改善箇所説明図

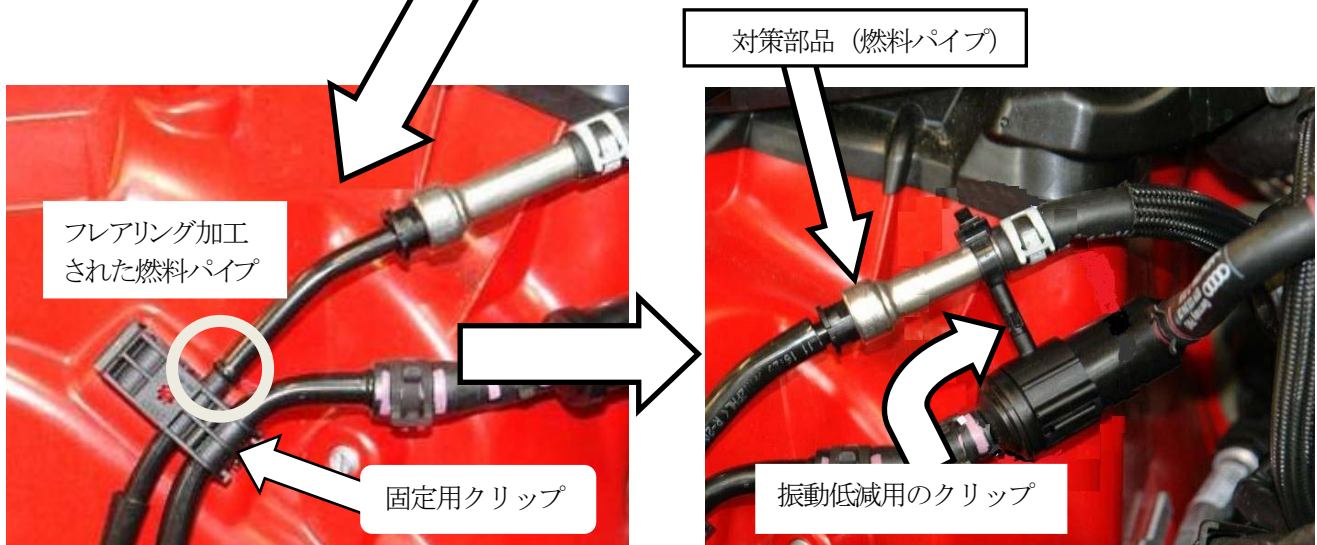
基準不適合発生箇所

原動機室内の燃料パイプのフレアリング加工部が、エンジンの固有振動により固定用クリップと接触することで損傷し燃料が漏れるおそれがある。

改善措置の内容

全車両、フレアリング加工されていない対策部品に交換するとともに、振動低減用のクリップを装着する。

識別：容易に対策部品の装着状態が確認できるため、識別用マークの塗布はしない。
